REQUERIMENTO Nº 13/2021

Solicita informações acerca da existência de projeto e/ou estudo para implantação de novo acesso ao Distrito de Bom Princípio do Oeste partindo do viaduto da BR-467 com a PR-317 (Avenida Egydio Gerônimo Munaretto).

Assunto: Resposta ao Requerimento Nº 013/2021, da Câmara Municipal de Toledo.

Assunto: Solicita a Concordância para execução de Via Paralela a faixa de Domínio da BR-467.

Croqui Esquemático para Execução de Via Paralela BR-467

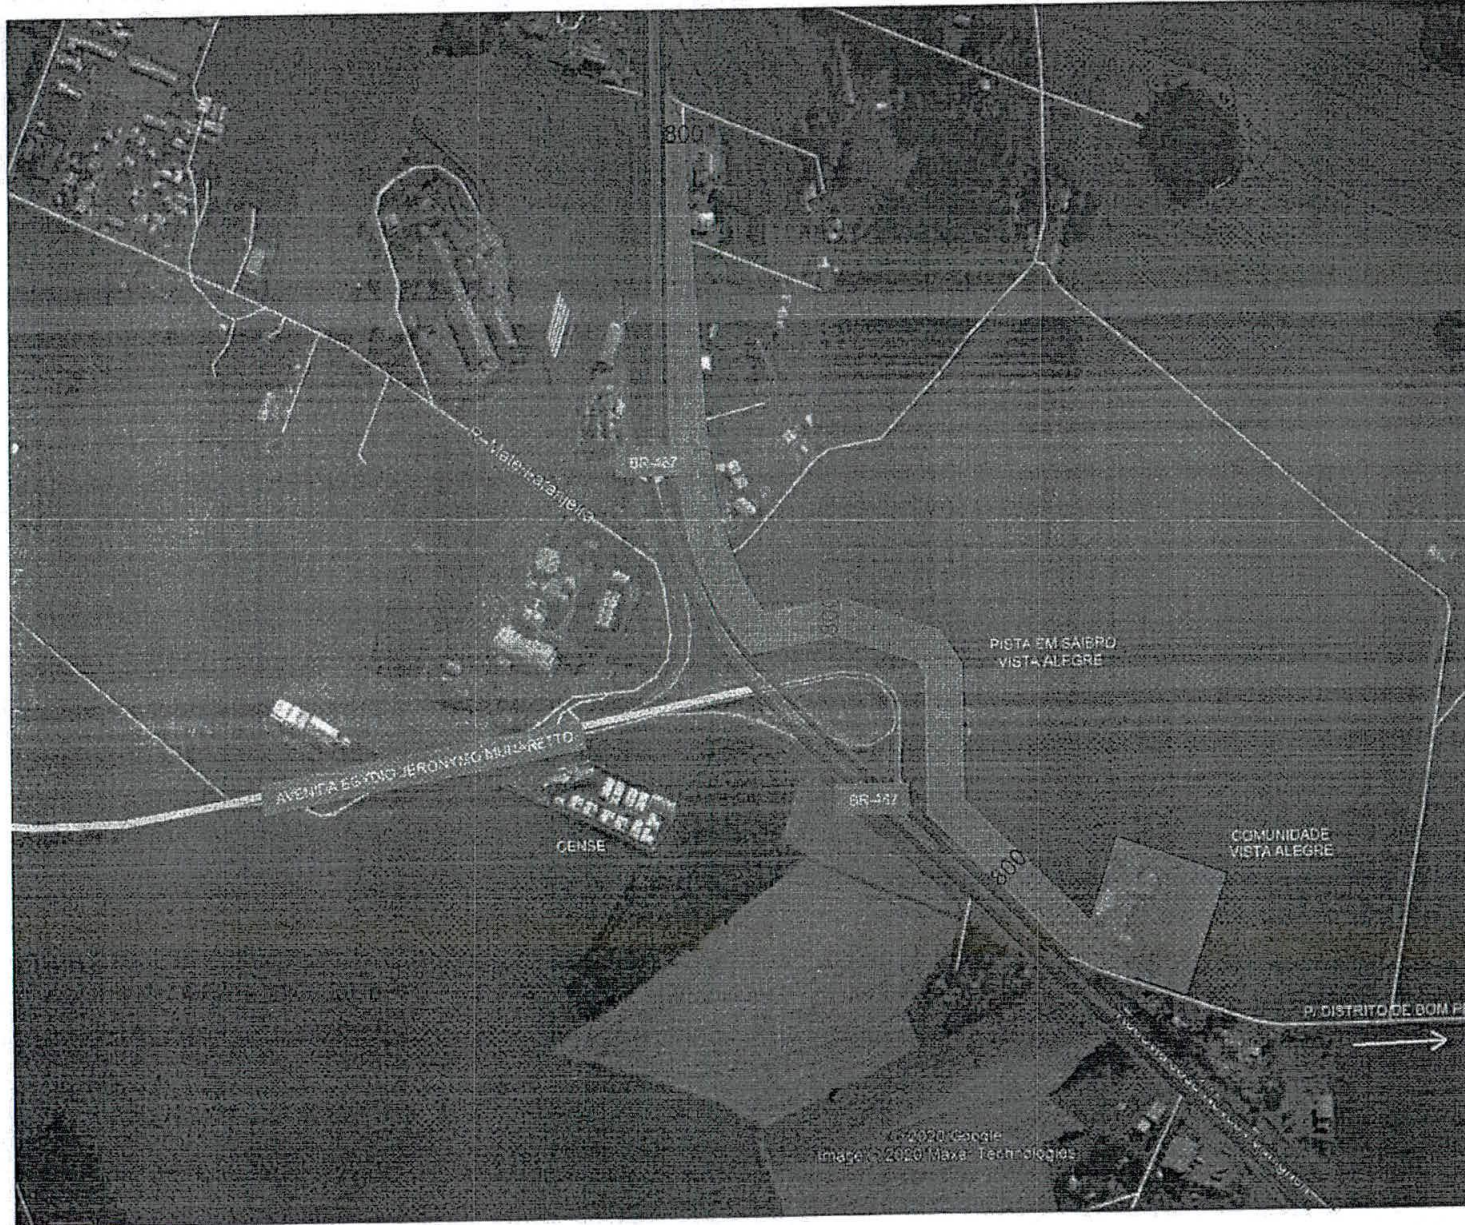
Informamos que temos conhecimento do segmento em questão (km 75 e o km 78) e, o croqui apresentado não menciona nenhuma solução (interferência) necessária para uma via marginal, visto que haverá conflito gerado pelos gargalos (riscos de entrada e saída) para a rodovia, que colocarão em risco os usuários da BR-467 naquele segmento.

Caso V.Sas. decidam alterar a solução pleiteada, anteriormente, no referido processo, deverão seguir as Normas do DNIT para acesso às rodovias federais com via marginal, conforme manual anexo, cujos documentos deverão ser endereçados e enviados ao Superintendente Regional do DNIT/PR, citando o número do processo acima.
